**Avis en date du 23 septembre 2020
de la Mission régionale d'autorité environnementale d'Île-de-France
sur le projet de l'Hôpital Paris-Saclay situé à Orsay (91)**

Synthèse de l'avis

Le présent avis porte sur le projet d'hôpital Paris-Saclay situé sur la commune d'Orsay (91) et sur son étude d'impact. Il est émis dans le cadre d'une procédure de demande de permis de construire.

Figure 3: Carte des aléas retrait-gonflement des argiles (p 182).

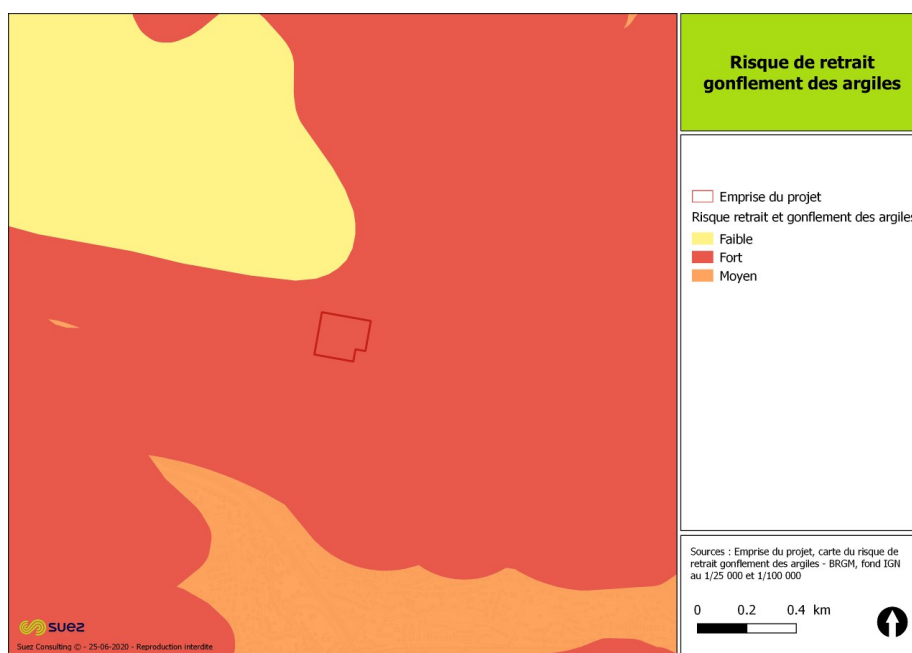
En revanche, le site d'implantation du projet est concerné par un risque de mouvement de terrain par retrait gonflement d'argiles, caractérisé comme fort sur les cartes d'exposition à l'aléa de retrait gonflement des argiles mise à jour en janvier 2020 par le Bureau de recherches géologiques et minières (p. 181). Des mesures constructives spécifiques devront être prévues, ainsi qu'une étude géotechnique, non-encore réalisée.

La MRAe recommande de réaliser une étude géotechnique et d'en joindre les résultats au dossier d'étude d'impact, afin de justifier de la compatibilité du projet avec le risque de retrait-gonflement des argiles et présenter les mesures constructives adéquates.

Figure 4 : Flux routiers à l'heure de point du soir en 2017 (p 164).

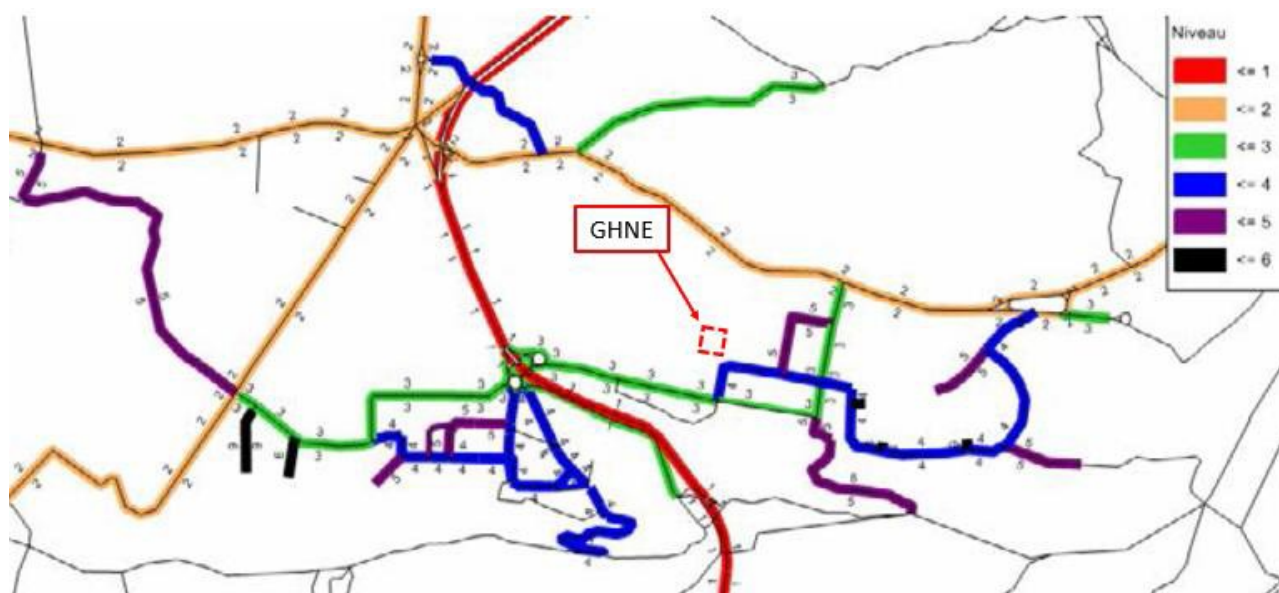
Pour la MRAe, le calage sur l'année 2010 constitue un état initial ancien et la présentation des résultats du diagnostic du trafic est trop succincte. De même, la présentation globale des mobilités mérite d'être complétée, permettant d'identifier les enjeux spécifiques pour un équipement hospitalier public desservant un très large périmètre.

La MRAe recommande de compléter l'analyse de l'état initial de l'environnement par un état des lieux complet et actualisé des mobilités.

Figure 5 : Taux de saturation à l'heure de pointe du matin, à l'horizon 2030 (p. 259).

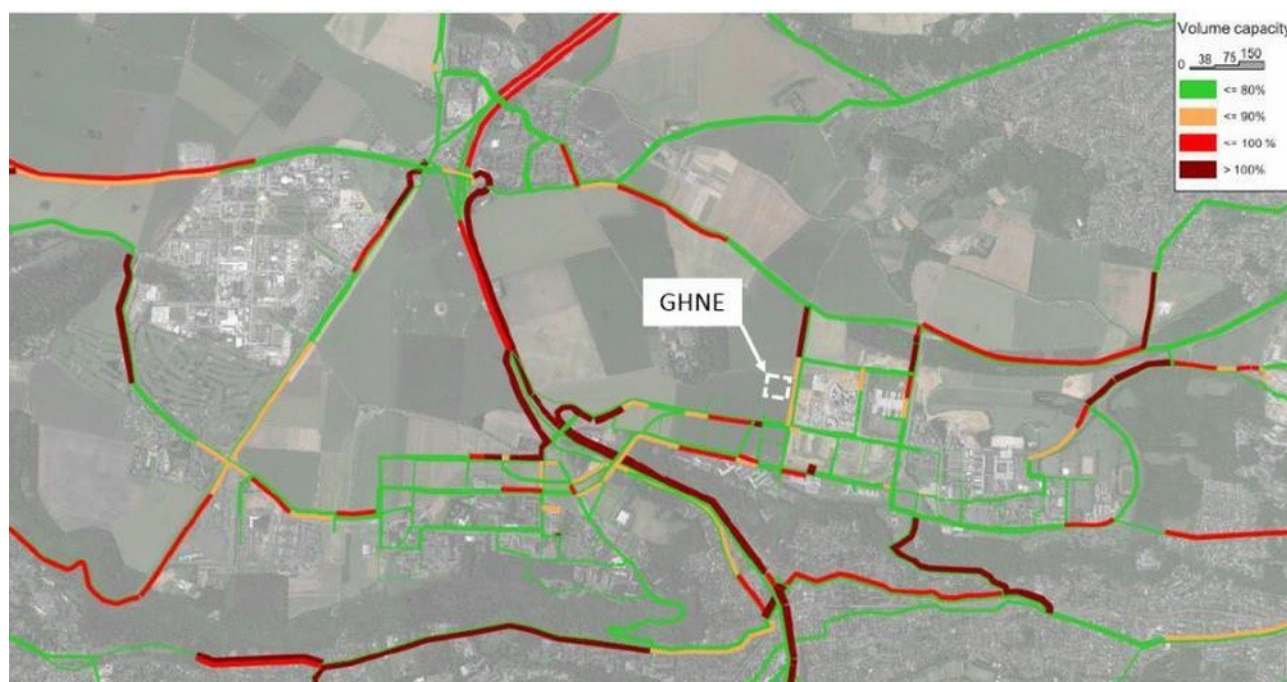
Ces modélisations mettent en évidence la congestion du secteur, notamment à l'heure de pointe du matin (cf. figure 5). Le dossier en déduit la nécessité de favoriser les modes doux et les transports collectifs (p. 260).

Cependant, il n'en tire de conséquences sur l'attractivité des différents modes. Les mentions de certaines spécificités d'un hôpital (urgences, patients à mobilité réduite, part du personnel en horaire de nuit) ne suffisent pas à exonérer l'étude d'impact d'un examen plus précis des parts modales. En effet, sans méconnaître ces spécificités, la MRAe rappelle qu'une part importante du trafic d'un hôpital est liée aux activités de jour (personnels administratifs et personnel technique, mais aussi personnels soignants en service de jour), patients en médecine ambulatoire, visites des malades, etc.

- ***de compléter le dossier par une étude de modélisation du trafic étayée présentant les hypothèses choisies, en considérant un périmètre d'étude élargi à la zone de chalandise du futur hôpital ;***
- ***d'analyser de manière plus fine les incidences du projet sur les déplacements pour les usagers du site (personnel, malades, visiteurs), compte tenu du regroupement des hôpitaux ;***
- ***de présenter une stratégie volontaire en matière d'utilisation des transports en commun et de pratique des mobilités douces, en particulier le vélo, afin de rendre le projet compatible avec les objectifs du territoire.***
